敦賀発電所敷地の地質・地質構造 D-1 破碎帯の評価について

平成26年6月21日
日本原子力発電株式会社

コメント(1)

平成26年1月20日 有識者会合による現地追加調査「敦賀発電所 敷地の地質・地質構造に関する現地確認資料」より

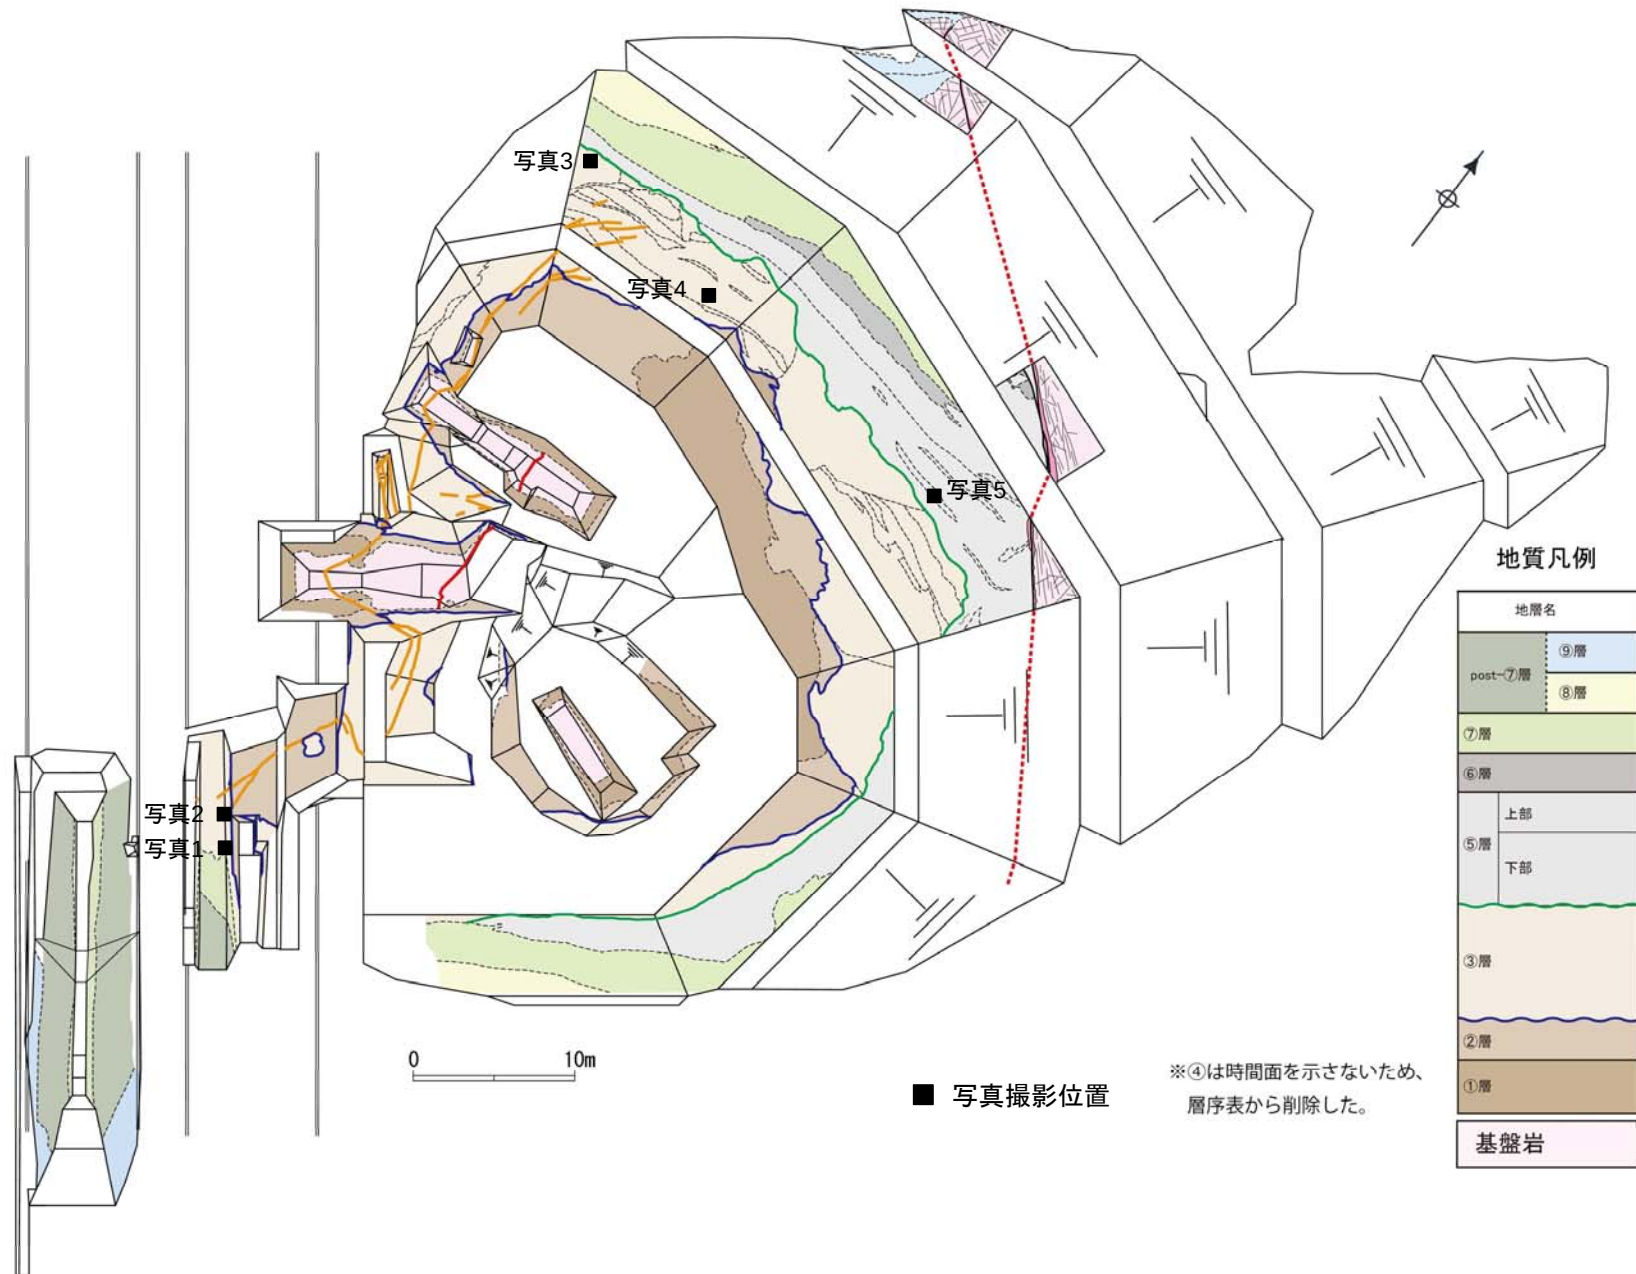
原電道路ピットの③層が、D-1トレンチ北西面の③層のどの層準に対応するかが不明確。

・「③層上部」及び「③層下部」との呼称については、特定の層準を指したのではなく、K断層によって変位・変形を受けている地層を「③層下部」、変位・変形を受けていない地層を「③層上部」としているものである。なお、「⑤層上部」及び「⑤層下部」については、堆積構造や堆積年代の違いに基づく区分である。

・原電道路ピットの③層は、D-1トレンチの③層の層相(礫の含有の程度、色調、基質の硬軟の程度など)と同様であることから、両層は同じ③層に対比される。

・原電道路ピットにおいて実施したテフラ分析の結果によれば、D-1トレンチの③層と同様にテフラ起源の鉱物は認められない。

1-1ピット(北面)

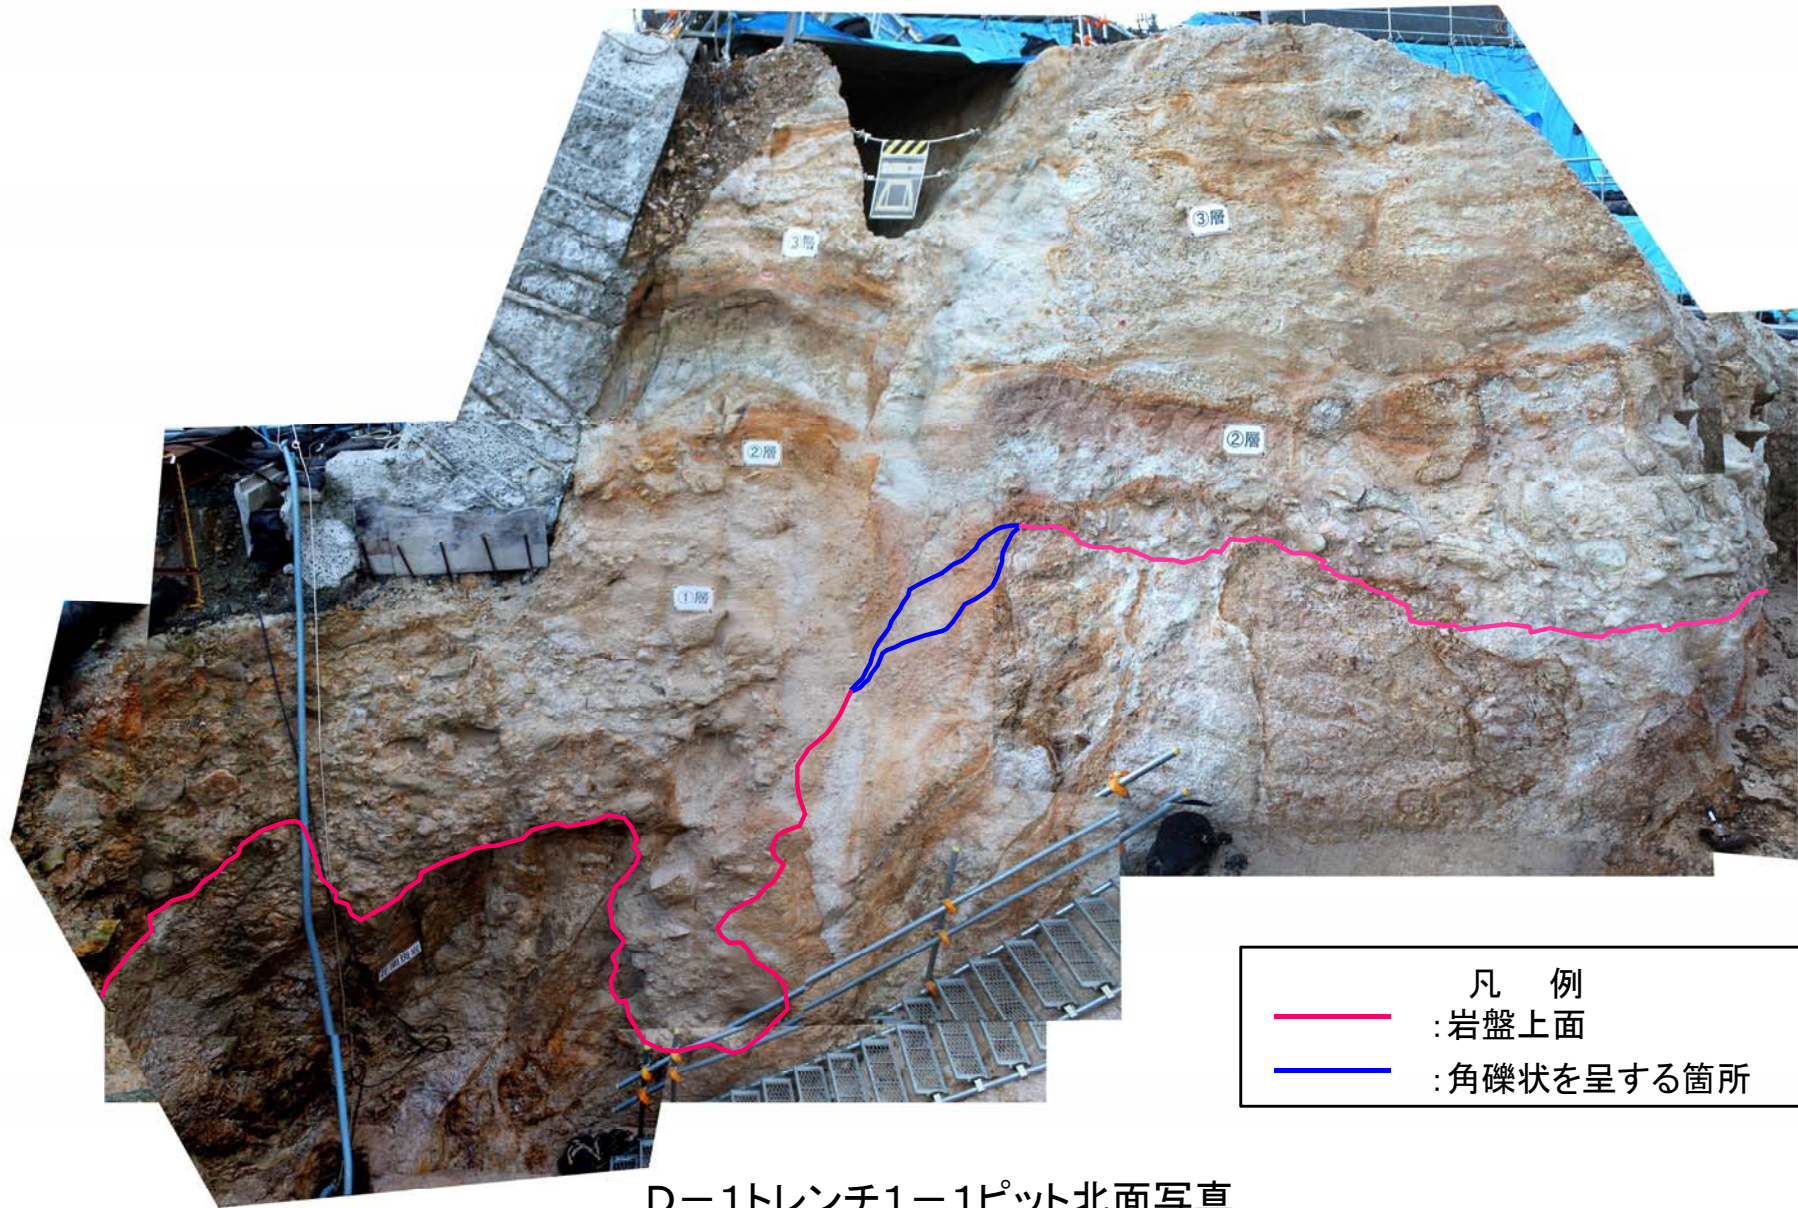
D-1トレンチ1-1ピットの岩盤上面の位置を再確認すること。

指摘された箇所(角礫状を呈する箇所)について再観察を実施し、岩盤上面の位置を一部見直した。

平成26年4月14日 追加調査評価会合
鈴木先生資料より

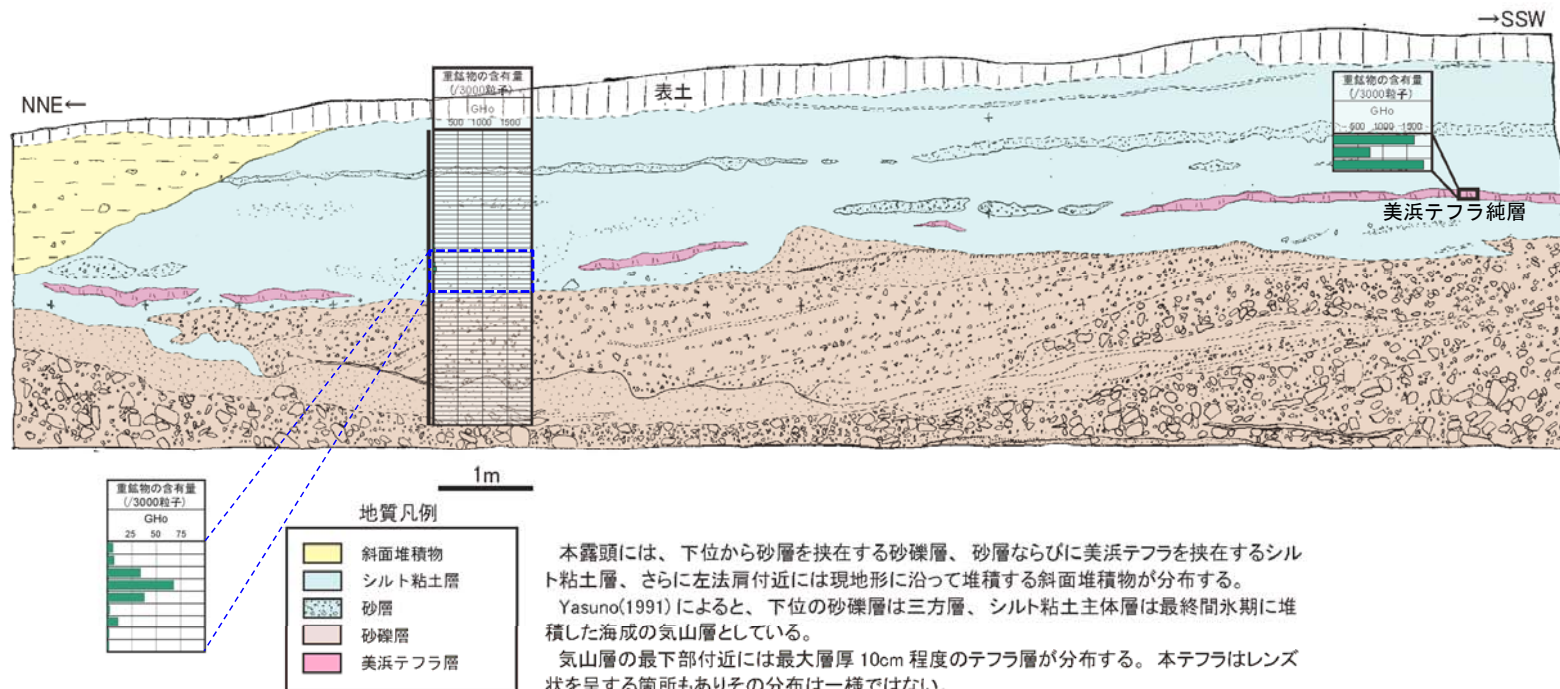
⑤層下部テフラとされる層準は、ピーク層準が認められることは重要だが、火山灰の混入率は低いままであり、再堆積の可能性を否定し得ない。

従来の問題点は、火山灰の混入率が1/3000などと極端に少ないことから、a) 同定自体に問題がある可能性がある、b) 同定が正しいとしてもその存在をもって降下年代＝堆積年代として良いかどうかには問題があるという点であった。今回の調査結果によれば、複数箇所を追認され、精査されたことから、火山灰の同定の確度はある程度高まった。しかし混入率は低いままであり、ピーク層準が認められることは重要であるものの、地層の堆積年代は火山灰降下年代より新しい可能性を完全には否定し得ない。海域のボーリングコアにおいては、遙かに高濃度の火山灰を含む地層が存在していること、および、⑤層は崖錐性堆積物であることにも注意を要すると思われる。

- ・⑤層下部テフラの降灰層準については、複数の根拠に基づき認定したものである。(コメント回答(4)のとおり)
- ・また、テフラの「含有率」などの保存の程度については、堆積場所の条件の違いによって変化することが一般的によく知られていることである。
(美浜テフラの模式地である気山の露頭でも、降灰層準に含まれるテフラの含有率は場所により異なっている。)
- ・すなわち、テフラの「含有率」の大小のみを以って、降灰層準の認定の可否を判断することは適切ではない。
- ・なお、⑤層はシルト質砂礫を主体とする成層構造を有する地層である。すなわち、比較的静穏な環境で堆積した地層であり、「崖錐性堆積物」との指摘は当たらない。(コメント回答(5)のとおり)

⑤層下部テフラと様々な大山起源テフラ中の
普通角閃石の主成分分析 (Mg#とTi)

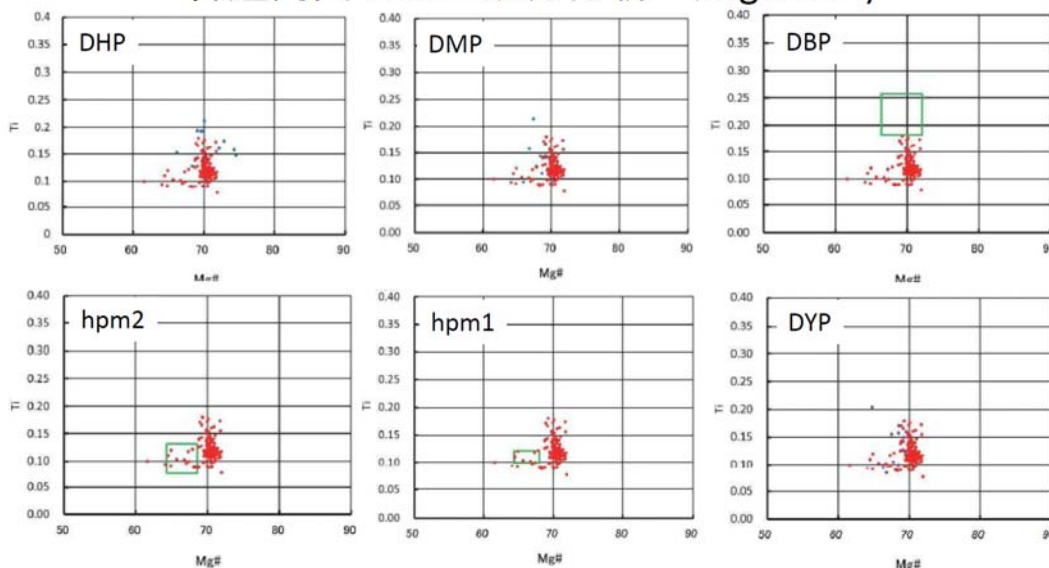
⑤層下部テフラとされる層準は、化学組成、鉱物の量比などから判断して、他のテフラが混在している可能性がある。

- 美浜テフラ以外のテフラを起源とする角閃石を含む可能性
- 美浜テフラの降灰層準を表しているかについては疑問。降灰後の再堆積物ではないか。

角閃石の量が少ない
斜方輝石の量比がD-1トレンチでは小さい

◆ 斜方輝石と普通角閃石の量比は、堆積環境(風化の程度)により大きく異なることから、量比のみを以て降灰層準が認定できないとの指摘は適切ではない。

斜方輝石と普通角閃石の量比は、堆積環境(風化の程度)により大きく異なることから、量比のみを以て降灰層準が認定できないとの指摘は適切ではない。

⑤層の堆積構造と⑤層下部テフラ降灰層準の関係について

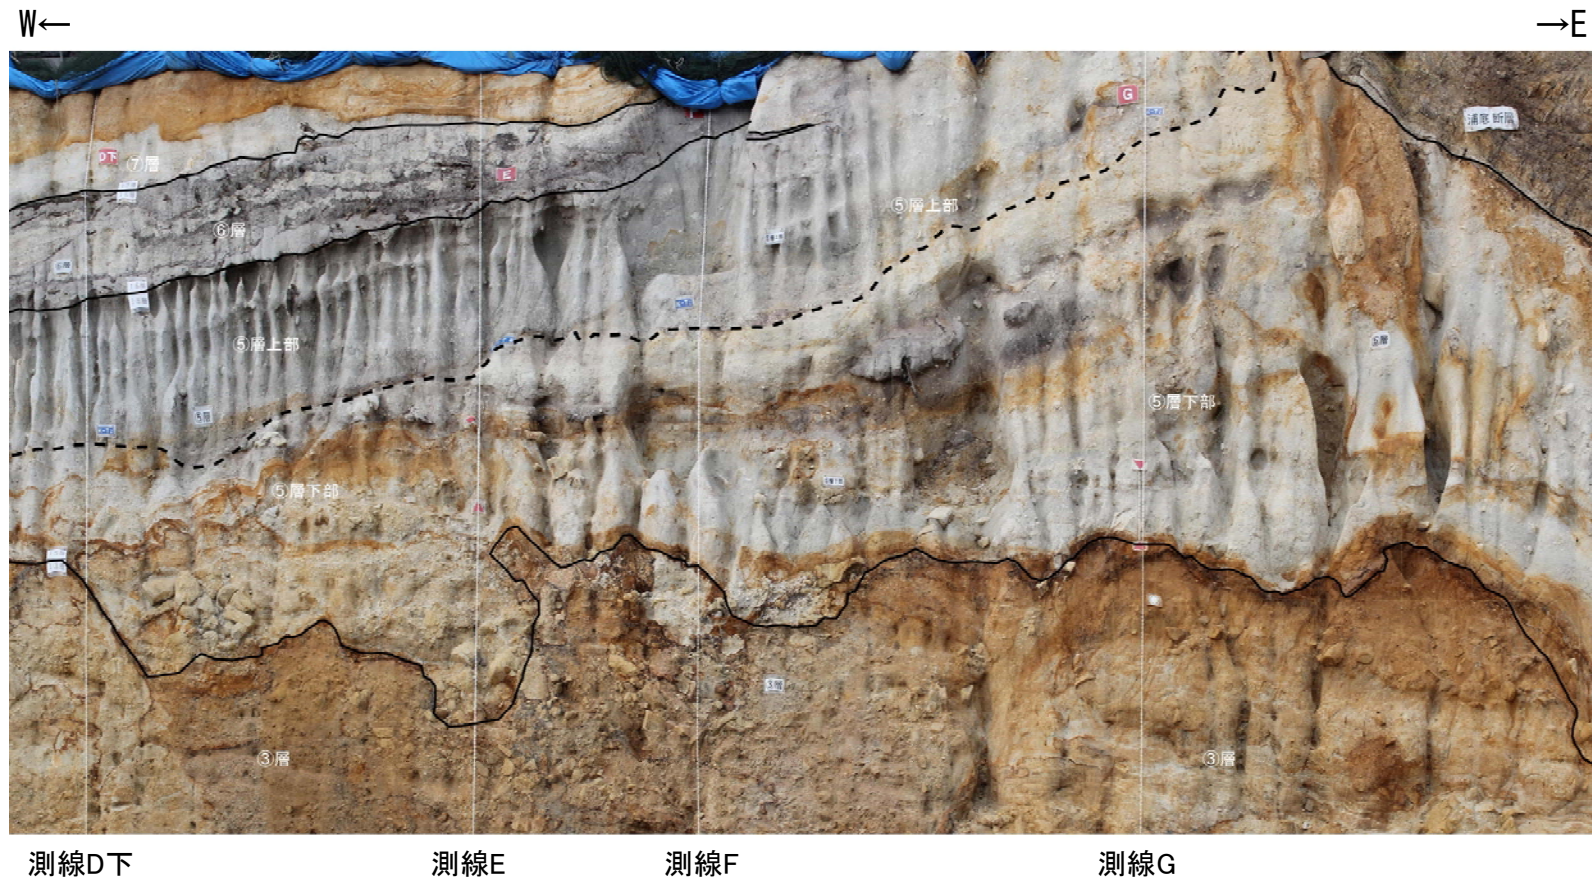
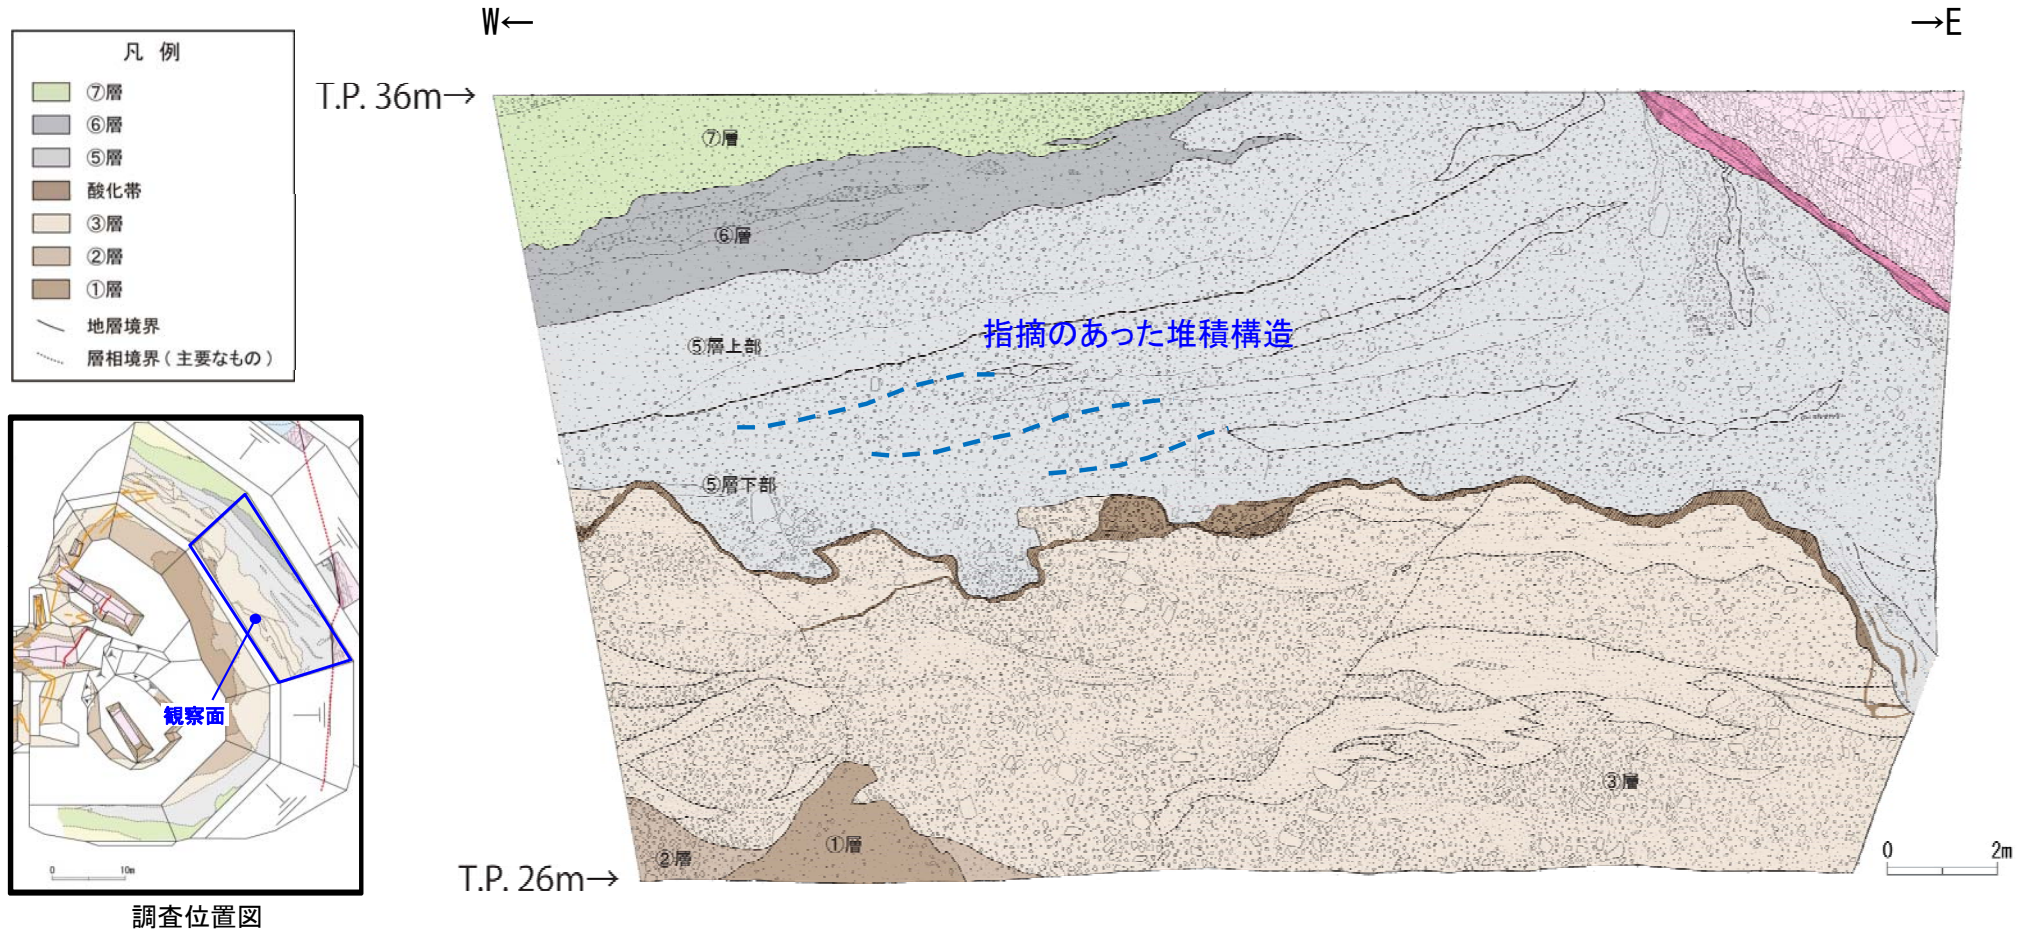
⑤層下部テフラとされる層準は、堆積構造と斜交しているので、最下位が降灰層準であることを否定するものではないが、少なくとも上位の層準は再堆積の可能性がある。最下位層準まで全てが再堆積の場合には、近くにその供給源があるはずなので確認のこと。

- ・上記コメントは、降灰層準の認定に関する当社の評価を否定しているものではない。
- ・⑤層には、指摘のような“砂礫層の層理”は認められない。
- ・また、⑤層下部テフラの降灰層準は同一の層準に確認されていることから、⑤層の堆積構造と⑤層下部テフラの降灰層準が斜交することはない。

D-1トレンチ北法面の指摘のあった位置について、堆積構造を細分表示した。
